## ◆ 改善箇所説明図 ◆

### 【不具合の内容】

図2. 設計不良の位置関係

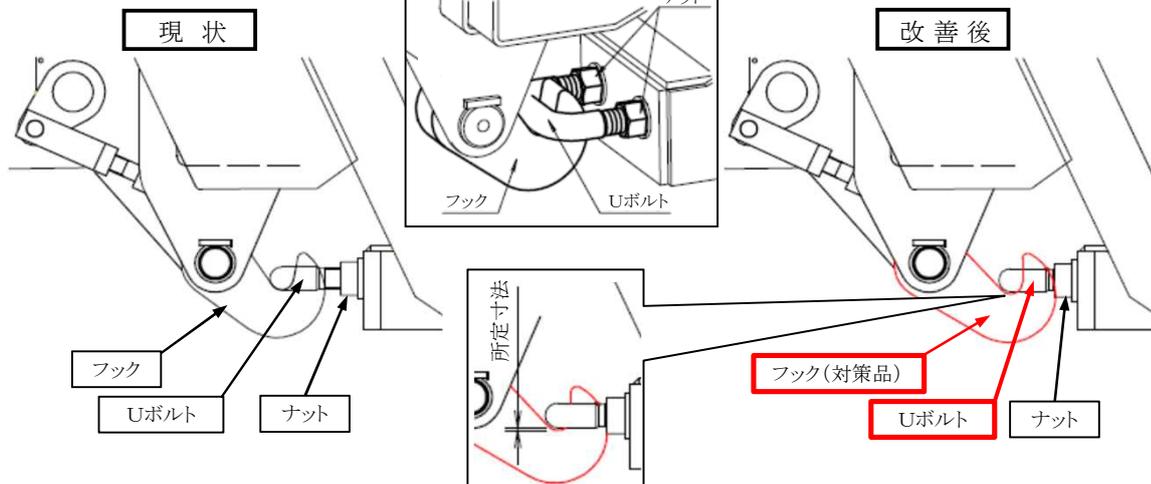
塵芥車の積込装置(テールゲート)のロック部において、フックとUボルトの組付管理及びフックの形状が不適切なため、積込作業時等に当該Uボルトに過大な負荷がかかることがある。そのため、当該Uボルトに亀裂が生じ、最悪の場合、Uボルトが破断してテールゲートが跳ね上がり、物品を積載できなくなるおそれがある。

図4. 隙間(所定寸法)

図3. 対策品交換後の位置関係  
         は交換する部品を示す。

全車両、フック及びUボルトを点検し、隙間がない場合は、当該Uボルトを新品に交換(一部車両においてはフックを対策品に交換)して、フック及びUボルトを適切に組付ける。また、取扱説明書のテールゲートロック部について、点検事項を追記した改訂版を配付し、コーションラベルをボデー側面の左右に貼付する。
